**AVIS RELATIF À LA PROTECTION
CONTRE LES EVENTUELS EFFETS NOCIFS ET NUISANCES
PROVOQUÉS PAR LES RAYONNEMENTS NON IONISANTS
GÉNÉRÉS PAR DES ANTENNES ÉMETTRICES STATIONNAIRES**

Commune : LIEGE - Exploitant : PROXIMUS

Référence exploitant : 41BHD_01

Rapport n° 4436 / 2023

Figure 1 : Vue en plan des lieux de séjour et des points de contrôle

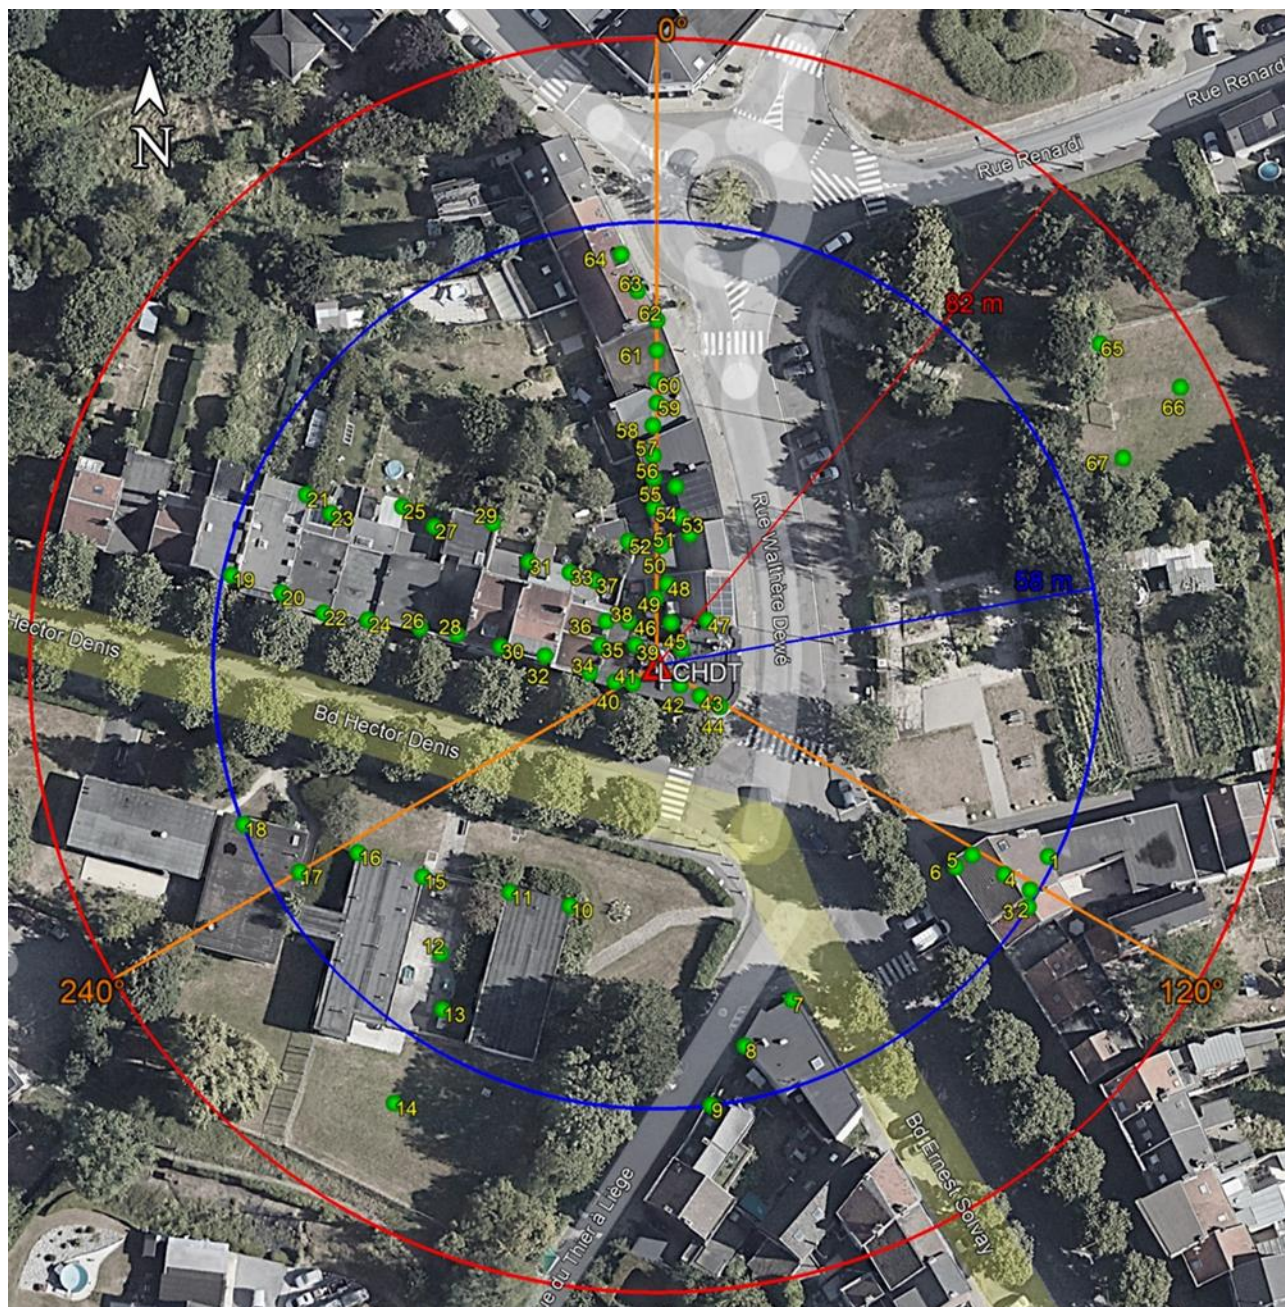
Les fréquences d'émission, la puissance rayonnée par chacune des antennes et leur gain permettent de déterminer le rayon de la zone à analyser. Tout dépassement de la limite par installation est exclu en dehors de cette zone. Le tableau 2 reprend les 35 LS² pour lesquels l'indice d'exposition est le plus élevé. Les différentes colonnes indiquent :

- le numéro du point de contrôle repris sur un des plans de la figure 1;
- le numéro du LS dans lequel se trouve le point de contrôle de la 1^{ère} colonne ;
- l'atténuation d'obstacle prise en compte pour le calcul de l'indice d'exposition dans le LS ;
- le résultat du calcul de l'indice d'exposition.

N° point de contrôle	LS	Atténuation (dB)	Indice d'exposition relatif à la limite par installation IE_i
6	LS4	3,0	0,939
30	LS30	3,0	0,935
62	LS62	3,0	0,930
5	LS4	3,0	0,915
63	LS63	3,0	0,913
64	LS64	3,0	0,806
4	LS4	3,0	0,753
31	LS31	3,0	0,672
3	LS2	3,0	0,633
2	LS2	3,0	0,608
1	LS1	3,0	0,515
48	LS46	3,0	0,457
32	LS32	3,0	0,407
7	LS7	3,0	0,366
46	LS46	3,0	0,265
67	LS67	0,0	0,258
65	LS65	0,0	0,248
8	LS7	3,0	0,218
66	LS66	0,0	0,196
33	LS33	3,0	0,193
36	LS36	3,0	0,182
19	LS19	3,0	0,164
51	LS50	3,0	0,151
34	LS34	3,0	0,148
47	LS46	3,0	0,146
9	LS9	3,0	0,128
37	LS37	3,0	0,125
53	LS53	3,0	0,108
35	LS35	3,0	0,097
55	LS53	3,0	0,097
56	LS56	3,0	0,096
61	LS60	3,0	0,093
21	LS21	3,0	0,083
23	LS23	3,0	0,076
57	LS56	3,0	0,076

En ce qui concerne les antennes de l'installation mentionnées dans le tableau 1, la distance maximale à laquelle la limite pourrait être atteinte, à l'extérieur, est égale à 73,3 m. S'il n'y a pas de LS à une distance inférieure, les antennes respectent forcément la limite d'immission.

Dans le cas des LS situés à l'intérieur des bâtiments, une atténuation d'obstacle est prise en compte et il en résulte que la distance maximale à laquelle la limite pourrait être atteinte se réduit à 51,9 m.

Figure 2 : Vue en plan des installations d'antennes dans un rayon de 300 mètres autour de l'installation faisant l'objet de la demande d'avis

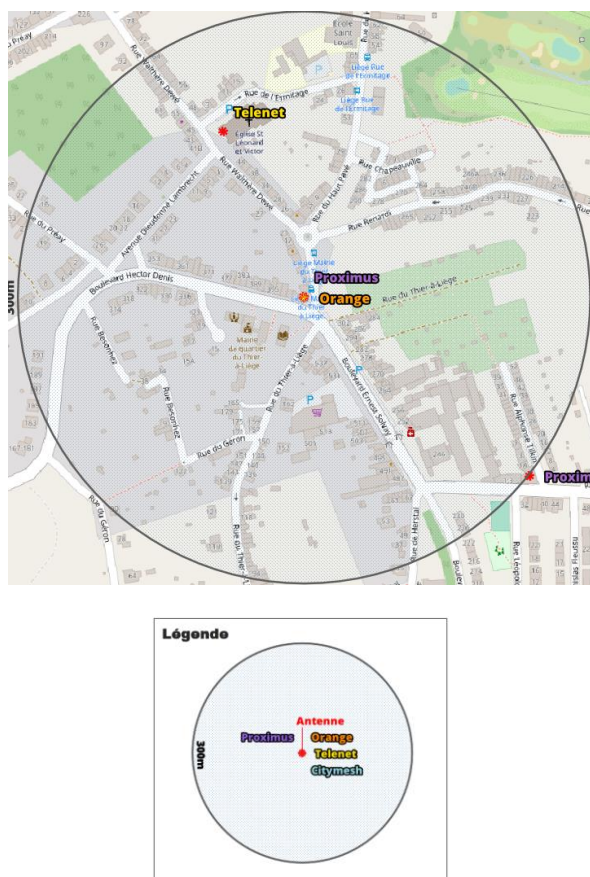
Le plan en projection verticale de la figure 2 indique la localisation des antennes actives éventuelles visées par le décret et situées dans un rayon de 300 mètres autour de l'installation référencée dans le paragraphe 2. Les données de localisation de ces antennes et les avis correspondant sont accessibles via le cadastre en ligne des antennes émettrices stationnaires⁶.

Compte tenu du nombre d'installations localisées dans la figure 2, il apparaît que l'intensité du rayonnement électromagnétique généré, dans les lieux de séjour situés à proximité de l'installation référencée dans le paragraphe 2, par l'ensemble des antennes émettrices stationnaires de l'ensemble des exploitants du même site d'antennes émettrices stationnaires respecte la limite fixée à l'article 4, § 2 du décret.
